リコール情報

令和6年12月10日届出 令和6年12月11日作業開始 リコール届出番号 外-3912

改善箇所説明図

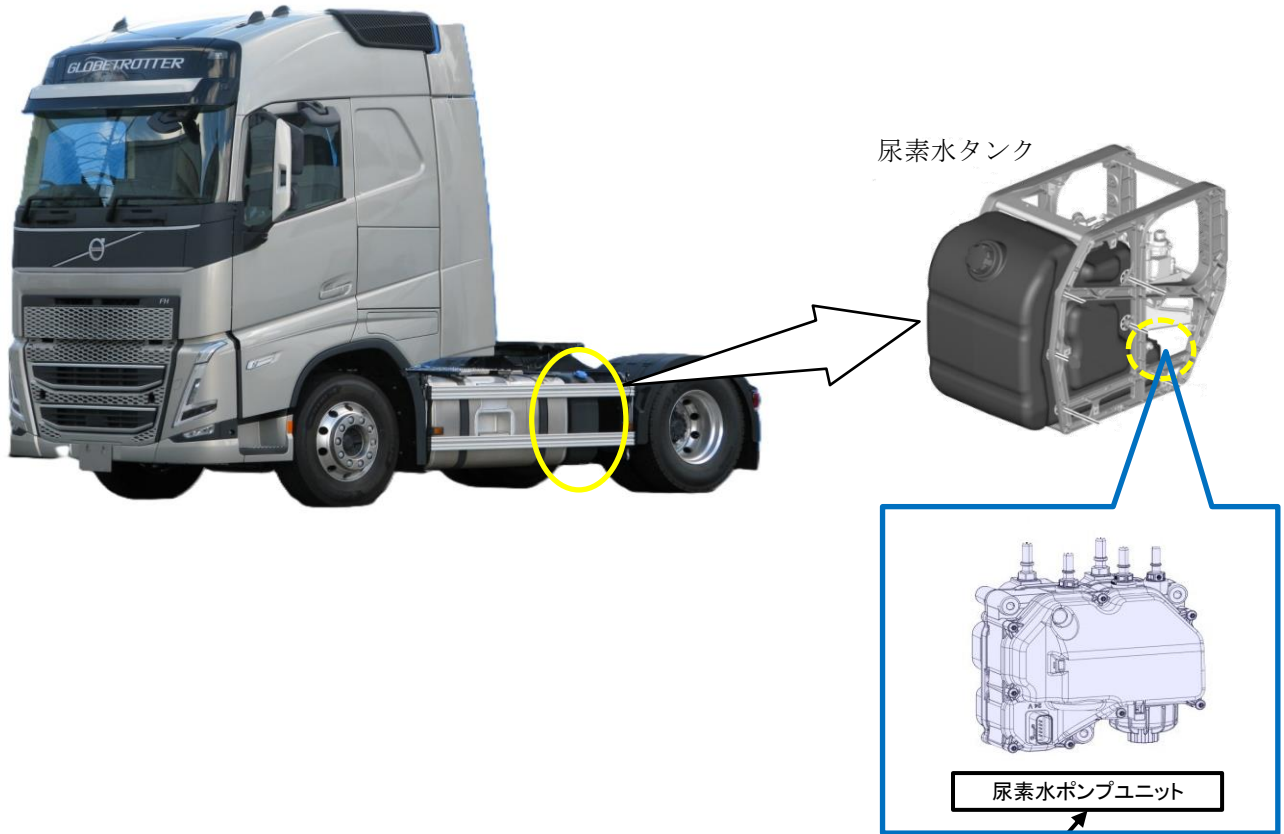
基準不適合発生箇所

尿素水ポンプユニットにおいて、製造工程の部品管理が不適切なため、耐久性・信頼性を満足していないダイヤフラム（ゴム製振動板）が組み込まれたものがある。そのため、そのまま使用を続けると、当該ダイヤフラムの劣化によって尿素水の内部漏れが生じ、電気回路が短絡することで尿素水ポンプの機能が損なわれ、インストルメントクラスタに警告灯が点灯するとともに排出ガス中の窒素酸化物（NOx）の排出値が基準値を超えるおそれ

改善の内容

全車両、尿素水ポンプユニットを良品に交換する。

注： は、措置する部品を示す。
